# Contraloría General de la República

## RESOLUCIÓN DE VICECONTRALORÍA N° 000006-2025-CG/VCST

**INFORME N° 5462-2025-CG/VCST-AAO**

**Imagen N° 18**

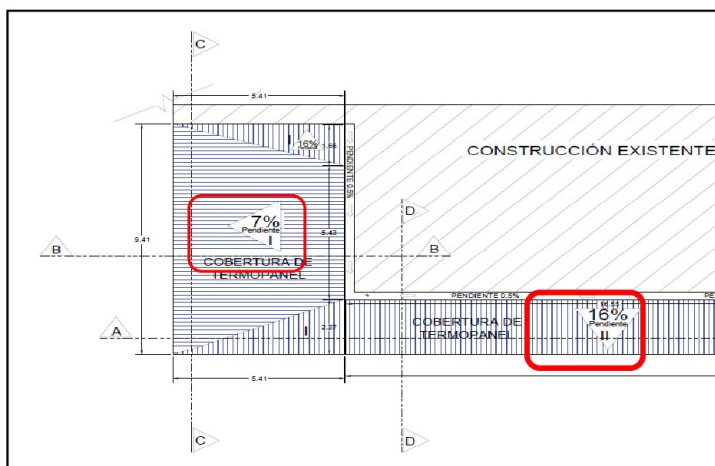
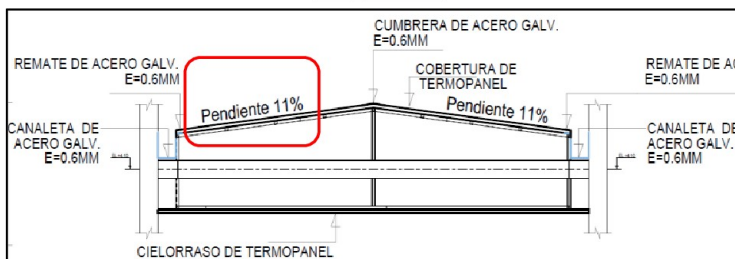
De acuerdo a lo señalado en el Plano AA-28 de la especialidad de Arquitectura del PAO N° 14, las pendientes de la cobertura de termopanel de las Marquesinas oscilan entre los siguientes valores: 7%, 9%, 11%, 12% y 16%, tal como se aprecia en las siguientes imágenes:

1.8 Respecto a las observaciones efectuadas a las pendientes de la cobertura de termopanel de las marquesinas (**"Además, las pendientes de la cobertura de termopanel de las marquesinas son menores a las mínimas establecidas en la NTS N° 110-MINSA/DGIEM-V.01"**), es preciso señalar que la NTS N° 110-MINSA/DGIEM-V.01 establece parámetros de referencia con el objetivo de garantizar la funcionalidad, seguridad, higiene y facilidad de mantenimiento en la infraestructura de salud. En este caso, si bien no se supera un valor referencial de pendiente (no menores de 20° o 36,4%), el diseño adoptado no afecta los fines sustantivos de la norma, ni compromete el servicio de salud ni la seguridad de los usuarios. Por el contrario, mejora las condiciones técnicas de evacuación pluvial y mantenimiento, considerando las características específicas del sistema constructivo adoptado, las condiciones geográficas y climáticas de la zona, y los principios normativos que orientan el diseño sanitario de infraestructura hospitalaria<sup>4</sup>:

Que, en relación al diseño de las pendientes de la cobertura tipo termopanel de las marquesinas, el equipo evaluador concluye en el citado Informe N° 5462-2025-CG/VCST-AAO, que no cumple las disposiciones establecidas en la Norma Técnica de Salud NTS N° 110-MINSA/DGIEM-V.01 y carece de razonabilidad técnica no habiéndose sustentado técnicamente que el diseño propuesto se encuentra dentro de los parámetros óptimos de funcionamiento del sistema sin comprometer la estanqueidad ni la estabilidad estructural;

**IMAGEN N° 04**

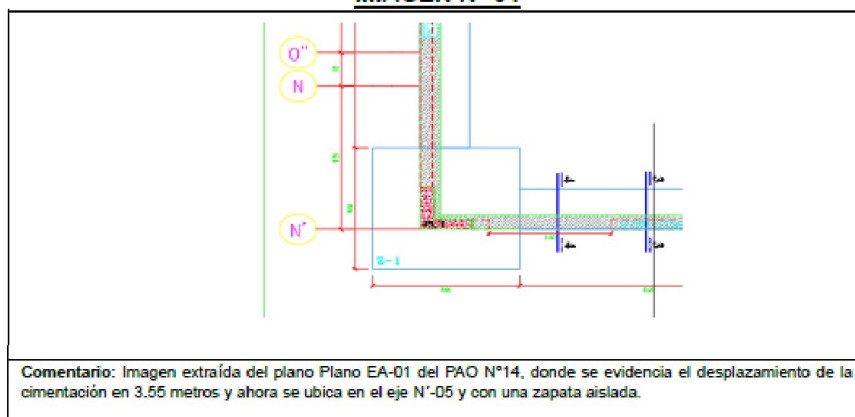
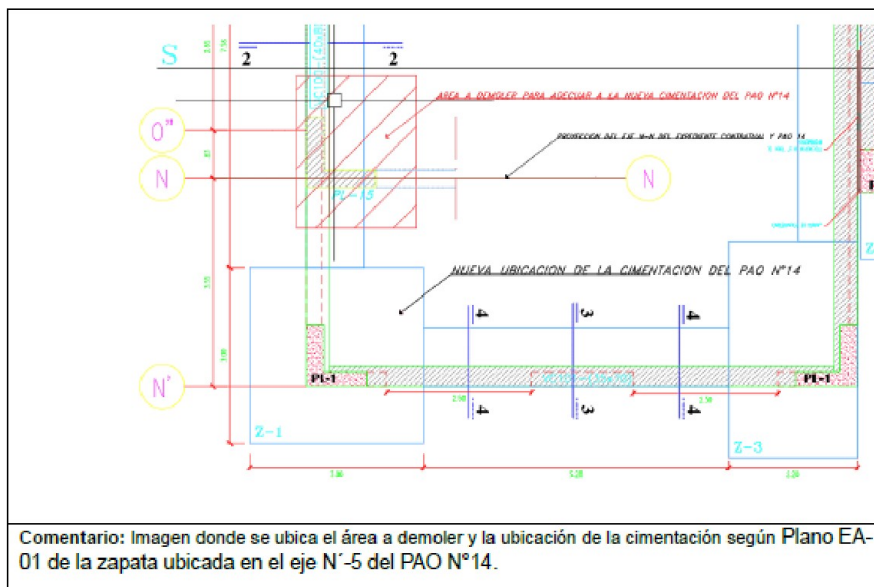
- c) A razón de la variación de dimensiones (por el incremento de potencia del grupo electrógeno se incrementó las dimensiones del ambiente donde se colocará el grupo electrógeno) se debe demoler la zapata y eliminar los aceros proyectados que fueron ejecutados de acuerdo al expediente técnico contractual (esto se ejecutó antes de la necesidad del PAO N° 14 – Ver imagen N° 08), por lo tanto a fin de acondicionar la nueva cimentación (zapata) del ambiente del PAO N° 14 que no se encuentra en el mismo eje estructural (N'-5) según **Plano EA-01 ESTRUCTURAS CIMENTACIONES GRUPO ELECTROGENO, SALA DE CALDEROS, CISTERNA Y CUARTO DE BOMBAS del PAO N° 14 (Ver Imagen N° 05)**. Así mismo, mencionar que la variación de dimensiones del ambiente del GRUPO ELECTROGENO, hizo que se genere un nuevo eje que incremento desde el eje N en 3.55 m y se adicionará el eje **N'** en el **PAO N° 14 (Ver imagen N° 04 y N° 05)**.

**Imagen N° 3**  
**Evidencia fotográfica de trabajos ejecutados sobre la Placa “PL-15”**

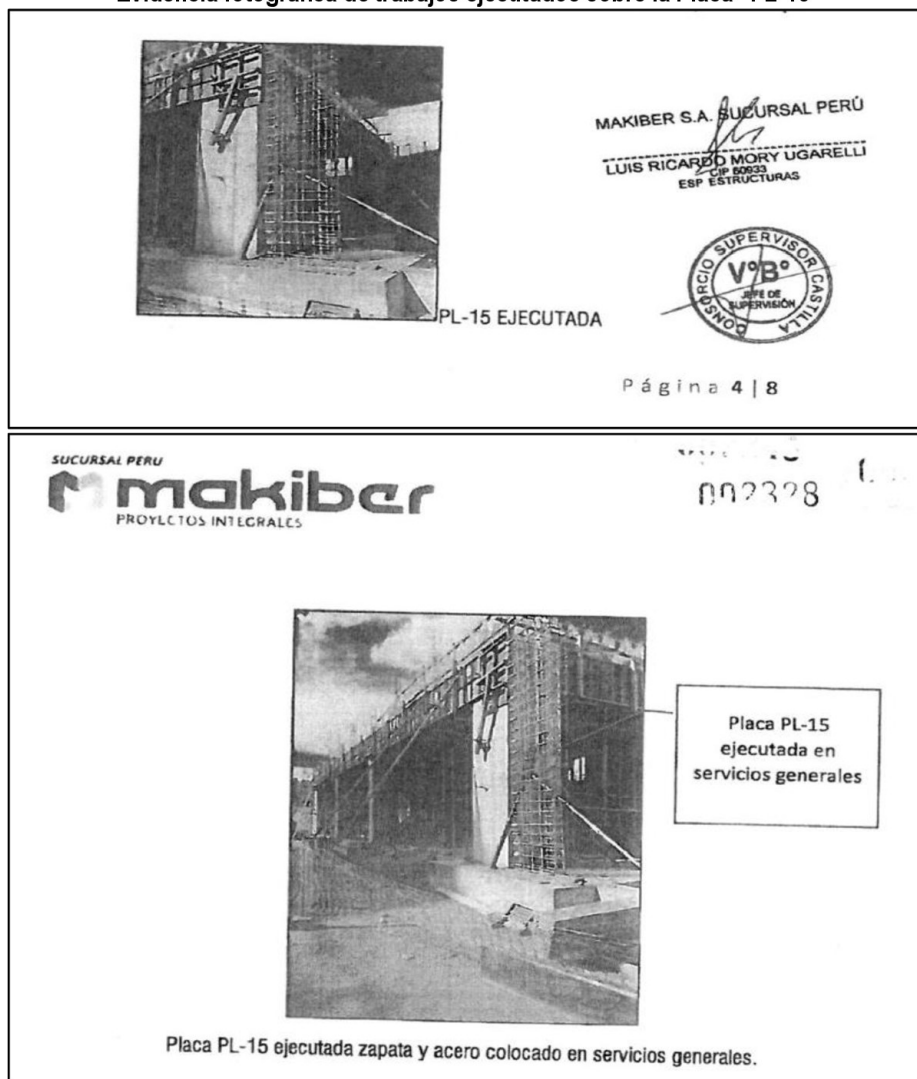
De otro lado, se revisó el cuaderno de obra, advirtiéndose en el asiento N° 1324 de 15 de setiembre de 2022, que el supervisor de obra consignó entre otras actividades desarrolladas en el bloque de servicios generales, el “vertido de C<sup>o</sup>f<sup>c</sup> =210 Kg/cm<sup>2</sup> en zapatas”. Asimismo, se revisó el Informe n.° 05-2023-MAKIBER/LRMU-EST de 7 de enero de 2023 del especialista en estructuras del contratista<sup>10</sup>, en el cual indica que la Placa PL-15, se encontraba ejecutada con la zapata y el refuerzo colocado, adjuntando como sustento, vistas fotográficas, según se muestra a continuación:

**Imagen N° 5**  
**Modificación de dimensiones de ambiente "Grupo electrógeno"**

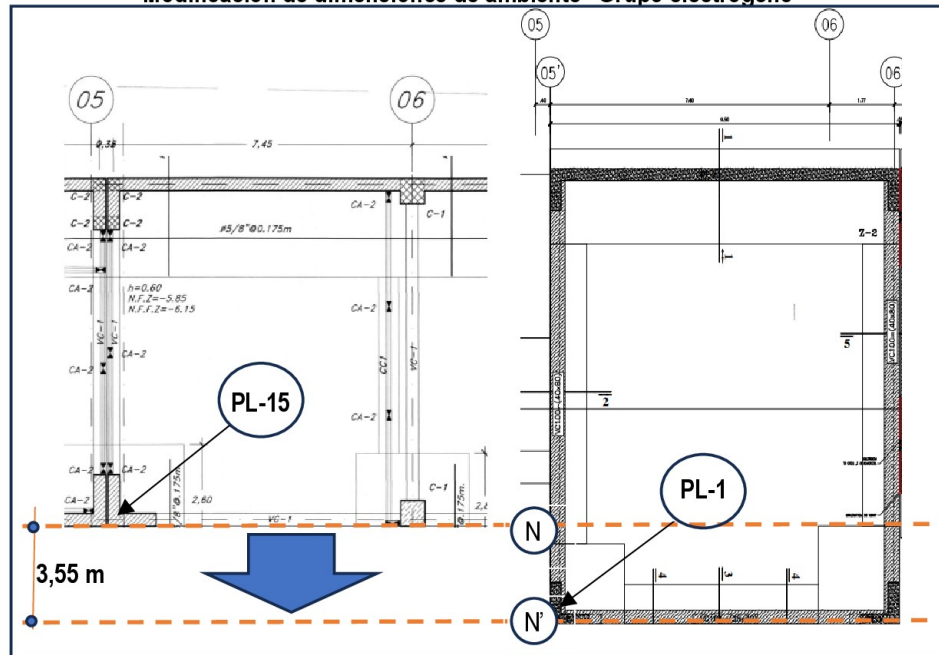
No obstante, la aprobación de la PAO N° 08 por la Entidad mediante Resolución Gerencial General Regional N° 527-2023-GRA/GGR de 11 de agosto de 2023, contempló el cambio de los grupos electrógenos inicialmente previstos, lo que generó la necesidad técnica de modificar las dimensiones del ambiente. Esta modificación, a su vez, demandó el traslado del eje estructural desde la posición N hacia la nueva posición N', que a su vez comprende el cambio de propuesta estructural de placa PL-15 a placa PL-01, con un desplazamiento de 3,55 metros hacia adelante, tal como muestra en la imagen siguiente:

**Comentario:** En la imagen de la izquierda se observa el ambiente Grupo electrógeno, según el Plano ES-54 del expediente técnico contractual; asimismo, en la imagen de la derecha, se advierte, la modificación de las dimensiones de dicho ambiente propuesta en la PAO N° 14, que consistió en el desplazamiento del eje N a 3,55 m hacia adelante y cambio de la Placa PL-15 por PL-1

Al respecto, desde el punto de vista constructivo, la permanencia de la Placa PL-15 construida según el expediente técnico contractual, constituye una interferencia física concreta que impide la ejecución de la nueva solución estructural planteada en la PAO N° 14, pues representa un obstáculo material que compromete la viabilidad constructiva y la integridad del sistema estructural global proyectado.

**IMAGEN N° 09**

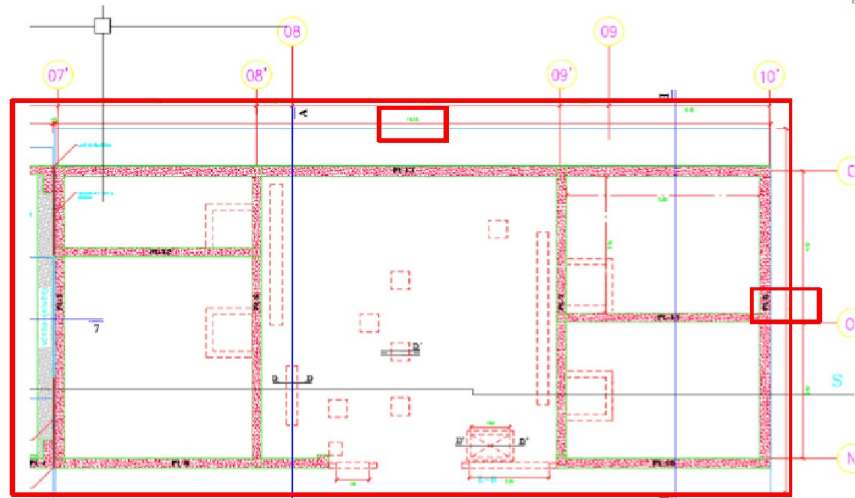
- b) *Del Plano EA-01 ESTRUCTURAS CIMENTACIONES GRUPO ELECTROGENO, SALA DE CALDEROS, CISTERNA Y CUARTO DE BOMBAS del PAO N° 14, se tiene las dimensiones donde se construirá toda la falsa zapata donde se detalla las dimensiones que tienen Largo = 18.55 m y un ancho = 9.90 m (Ver imagen N° 09) ubicado en el eje N-O entre los ejes 07'-10'.*

- c) En la Planilla de **Metrados de la especialidad de ESTRUCTURAS** del P.A.O. N° 14, para la partida 02.02.02.01 FALSA ZAPATA CONCRETO  $f_c = 100 \text{ Kgf/cm}^2 + 30\% \text{ P.G.}$ , solo se consideró un **ancho de 7.40 metros** (ver Imagen N° 10). No obstante, se observa que en el **Plano EA-01** de ESTRUCTURAS del P.A.O. N° 14 el ancho es de **9.90 metros**.

**Imagen N° 6**  
**Plano EA-01 "Estructuras cimentaciones grupo electrógeno, sala de calderos, cisterna y cuarto de bombas"**

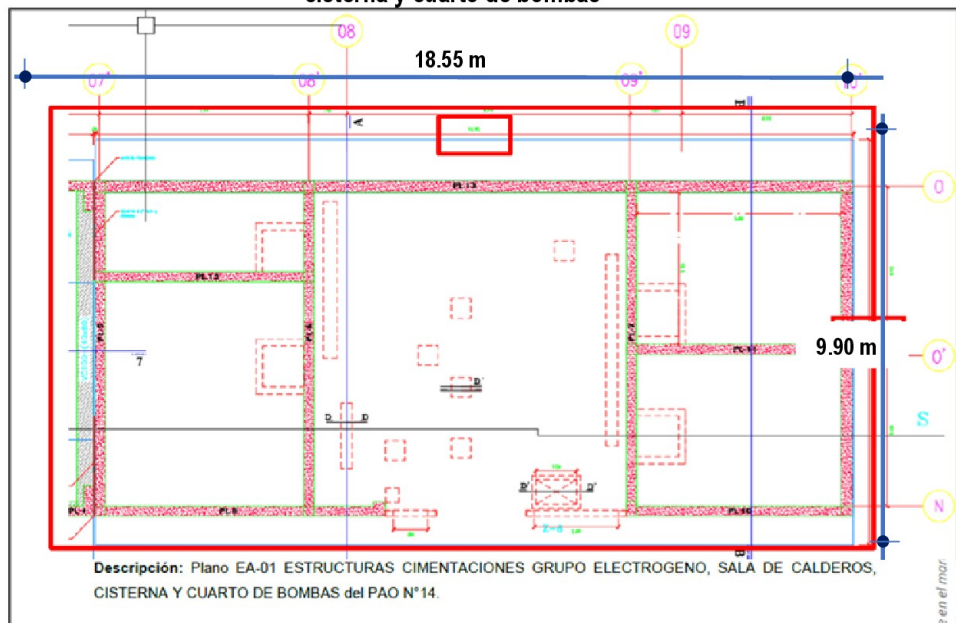
Sin embargo, la Entidad aclara en su apelación que la falsa zapata proyectada en la PAO N° 14, se ubica en una posición distinta a la descrita anteriormente, vale decir, entre los ejes 07'-10' y los ejes N-O, tiene una longitud de 18,55 m y un ancho de 9,90 m; aspecto que se verifica en el plano EA-01 "Estructuras cimentaciones grupo electrógeno, sala de calderos, cisterna y cuarto de bombas" de la PAO N° 14, conforme se muestra en la imagen siguiente:

Asimismo, en su apelación la Entidad señala que; no obstante, el ancho de la falsa zapata es 9.90m, el metrado de la PAO N° 14 solo se consideró un ancho de 7,40m, omitiéndose el tramo restante correspondiente al área ya ejecutada antes de formularse la solicitud del adicional, según los registros fotográficos del 29 de setiembre de 2022 (Imagen N° 6 del Oficio N° 000493-2025-GRA/GR) y el plano del expediente contractual ES-54<sup>12</sup>.

Asimismo, el equipo evaluador del presente recurso impugnatorio revisó los planos: EA 01 "Estructuras Cimentación", EA 03 "Estructuras Columnas y muros" y EA 04 "Estructuras Pórticos-muros" y EA 05 "Estructuras Columnas", identificándose que la única falsa zapata contemplada en la PAO N° 14 se encuentra ubicada entre los ejes N-O y 07' y 10' de 18,55m de largo y 9,90 m de ancho, del expediente técnico contractual.

**Imagen N° 7**  
**Ubicación de trabajos ejecutados de falsa zapata entre los ejes 5' y 10'**

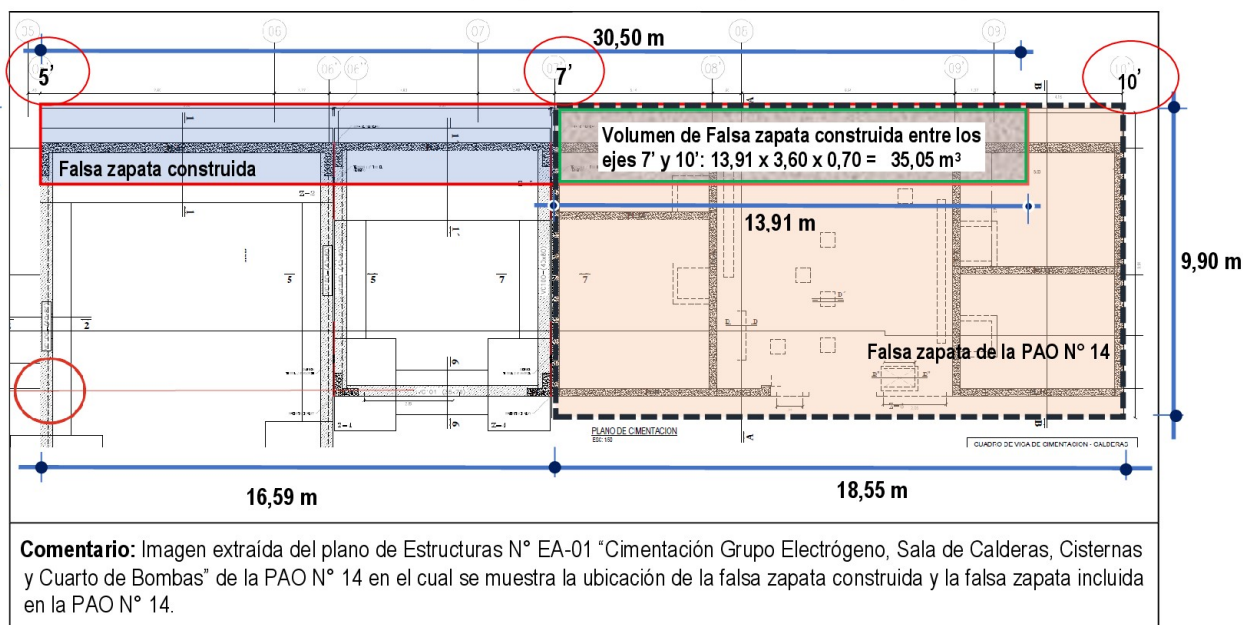
Por otro lado, se debe precisar que, durante la visita de inspección física realizada el 18 de junio de 2025, en el marco de la evaluación del Recurso de Apelación, se verificó que se construyó una falsa zapata entre los ejes 5' y 10' del Bloque de Servicios Generales, con las siguientes dimensiones: 30,50 m de largo, 3,60 m de ancho y 0,70 m de altura. Al respecto, contrastando la zapata construida entre los ejes 7' y 10' con la zapata proyectada de la solución técnica de la PAO N° 14, en los mismos ejes, se obtiene un área de zapata de 50,08 m<sup>2</sup> (13,91m x 3,60m), conforme se detalla a continuación:

**Imagen N° 8**  
**Modificación de dimensiones de ambiente "Grupo electrógeno"**

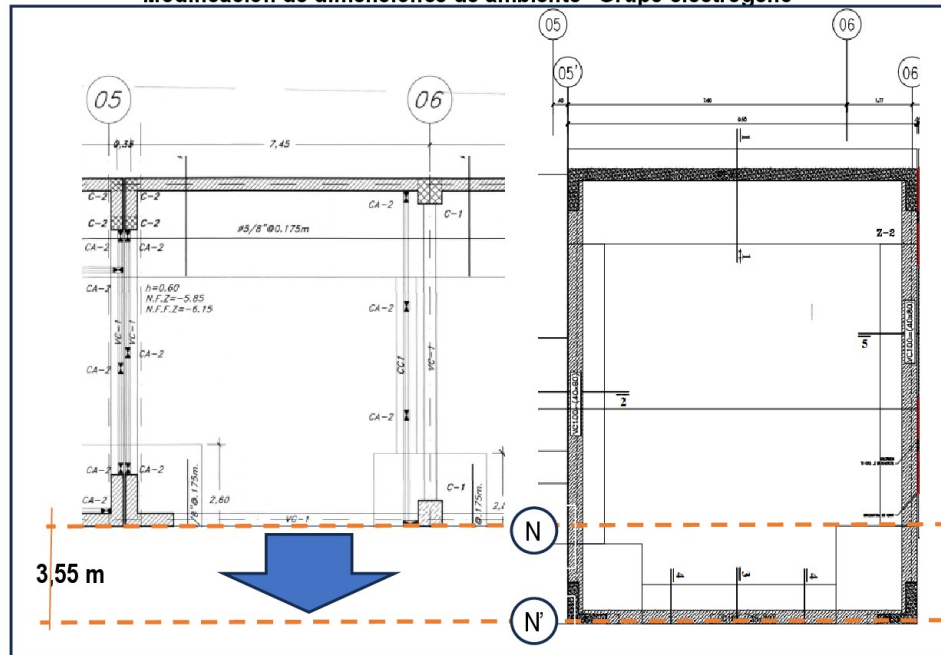
Cabe precisar que, la solución técnica de la PAO N° 14, contempló la modificación arquitectónica del ambiente “Grupo Electrónico”, que implicaba el traslado del eje estructural desde la posición N hacia la nueva posición N', que a su vez comprende el cambio de propuesta estructural de placa PL-15 a placa PL-01, con un desplazamiento de 3,55 metros hacia adelante, tal como muestra en la imagen siguiente:

**Comentario:** En la imagen de la izquierda se observa el ambiente Grupo electrógeno, según el Plano ES-54 del expediente técnico; asimismo, en la imagen de la derecha, se advierte, la modificación de las dimensiones de dicho ambiente planreada en el PAO N° 14, que consistió en el desplazamiento del eje N a 3,55 m hacia adelante.

Directiva N° 010-2023-CG/VCST, "Servicio de Control Previo de las Prestaciones Adicionales de Obra", por ende se requiere la demolición del cimiento y el acero de refuerzo de la Placa PL-15, existente, toda vez que fue construida por el Contratista (15 de setiembre de 2022), como parte de su obligación contractual, prevista en el expediente técnico contractual, antes de aprobarse el cambio de los grupos electrógenos mediante la PAO N° 08 (11 de agosto de 2023), lo cual originó la modificación arquitectónica del ambiente donde éstos equipos se ubicarán;

**Imagen N° 9**  
**Ubicación de trabajos ejecutados de falsa zapata**

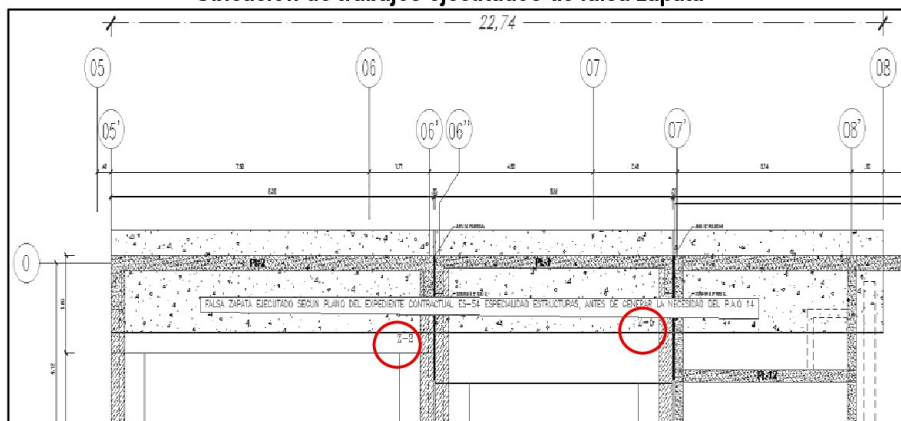
correspondientes a la falsa zapata se ubican en el eje O<sup>18</sup> y entre los ejes 5' y 8, conforme se representa en la imagen siguiente:

Dicha imagen fue acompañada del siguiente comentario técnico: "(...) *Imagen extraída del plano de Estructuras N° EA-01 "Cimentación Grupo Electrógeno, Sala de Calderas, Cisternas y Cuarto de Bombas" del PAO N° 14 en el cual se evidencia la longitud de 22,74 m de ejecución de falsa zapata en el eje 0-0 (tramos de zapata Z-2 y Z-5). Al respecto, el plano mostrando la zona de ejecución de la falsa zapata fue alcanzado en formato digital por el contratista "MAKIBER S.A. SURCURSAL PERÚ". Como puede advertirse, la longitud de falsa zapata construida abarca el área donde se ubican las zapatas Z-2 y Z-5, información que también fue corroborada por la Entidad en su Recurso de Apelación.*

No obstante, de la revisión de la planilla de metrados de la especialidad de estructuras correspondiente a la PAO N° 14, se verifica que la partida "02.01.01.001 Excavación de zapatas y cimentaciones" incluye en su cuantificación los metrados de las falsas zapatas Z-2, Z-5 y Z-6, por un volumen acumulado de 272,89 m<sup>3</sup> (26,36 + 25,16+220,89); tal como se visualiza en la siguiente imagen:

**Imagen N° 11**  
**Ubicación de trabajos de excavación ejecutados de falsa zapata entre los ejes 5' y 10'**

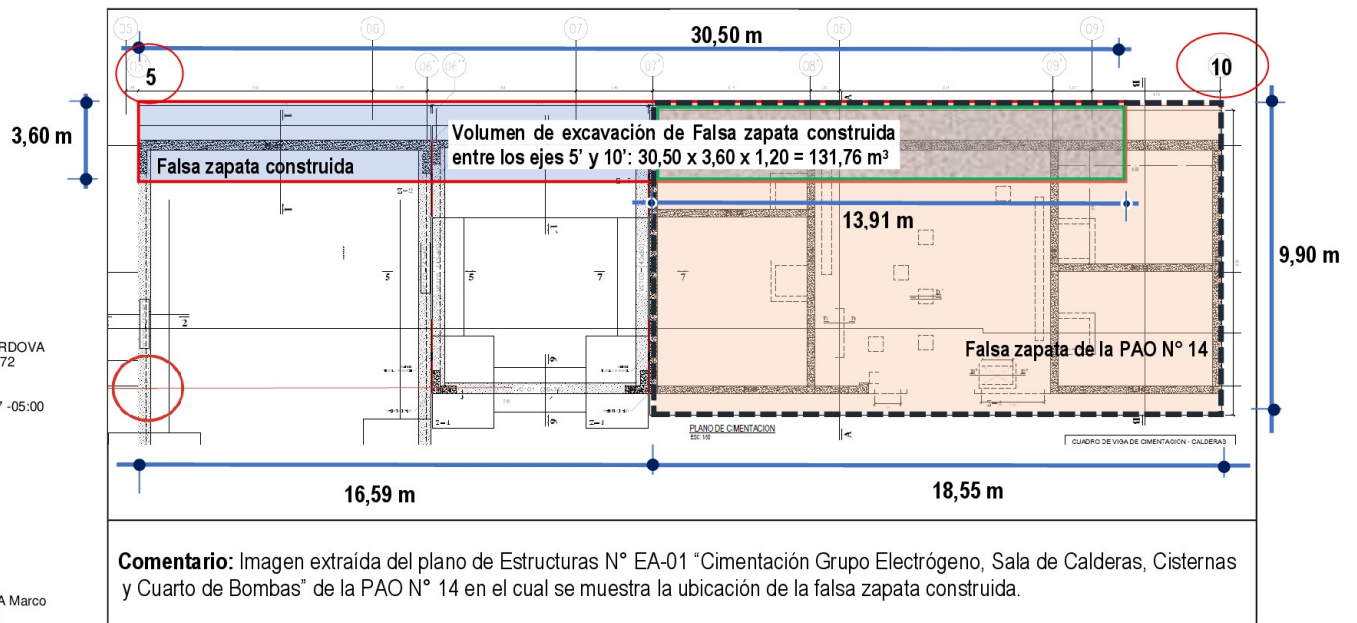
Por otro lado, se debe precisar que, durante la visita de inspección física realizada el 18 de junio de 2025, en el marco de la evaluación del Recurso de Apelación, se verificó que se construyó una falsa zapata entre los ejes 5' y 10' del Bloque de Servicios Generales, con las siguientes dimensiones: 30,50 m de largo, 3,60 m de ancho, tal como se detalla a continuación:
